**BEOORDELING PORTWAY VARIANT
T.B.V. BEANTWOORDING ZIENSWIJZE BVHBB
OP A13/16**

RIJKSWATERSTAAT DIENST ZUID HOLLAND

1 september 2011
075709866:A - Definitief
B02022.000009.100

Variant P: situatie tunnel in A13

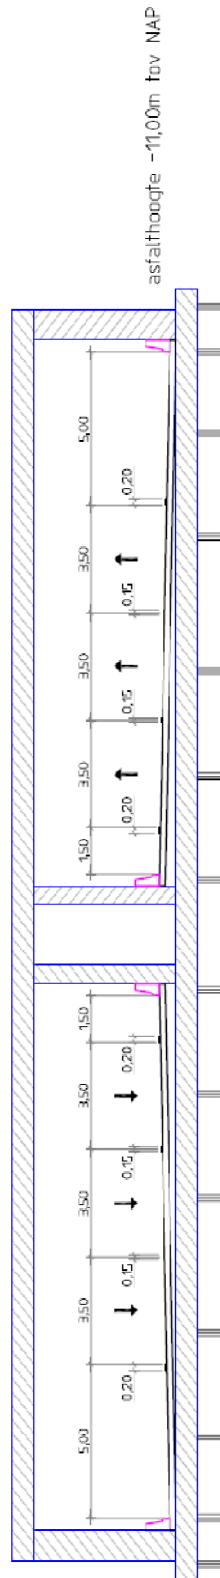
De hoogte van de fly-over ligt op +12 m NAP en de tunnel op -11 m NAP. Over een afstand van 500 m is 23 meter hoogteverschil te overbruggen. De minimale afstand om dit hoogteverschil conform richtlijnen te overwinnen is 875 m.

Vanwege genoemde ontwerpeisen is een tunnel in de A13 over een lengte van 1650 meter niet mogelijk. De zuidelijke tunnelmond ligt om reden van verkeersveiligheid te dicht op het nieuwe knooppunt HSL.

Variant P: situatie tunnel in A20

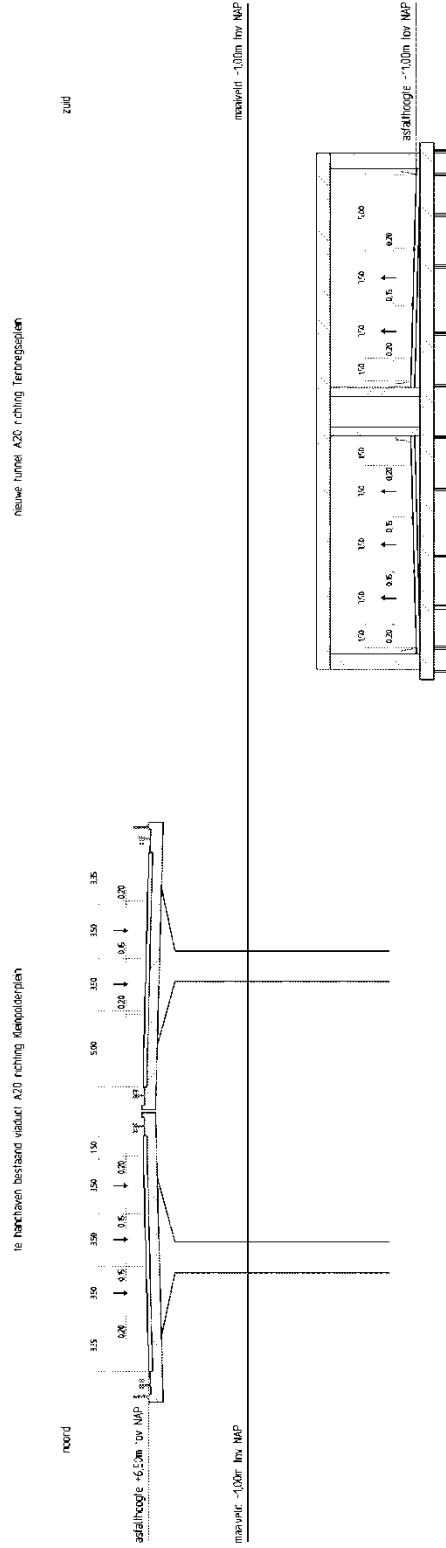
De tunnel in de A20, in variant P over een lengte van 1170 meter is evenmin mogelijk. De afstand tussen de oostelijke tunnelmond en nabij gelegen spoorkruising is volgens ontwerpnormen te kort om hoogteverschil te overbruggen.

Verplaatste tunnelmond in de verlegde A20 volgens richtlijnen

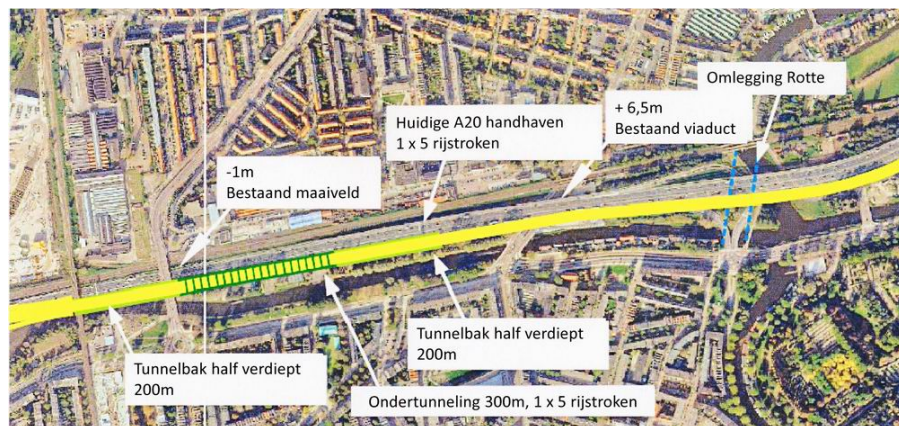
Een andere optie is om de tunnel in de A20 door te trekken tot onder de spoorbaan. In dat geval kan echter de verlegde aansluiting Crooswijk niet ingepast worden. Deze optie is daarom niet realistisch en wordt daarom niet verder beschouwd.
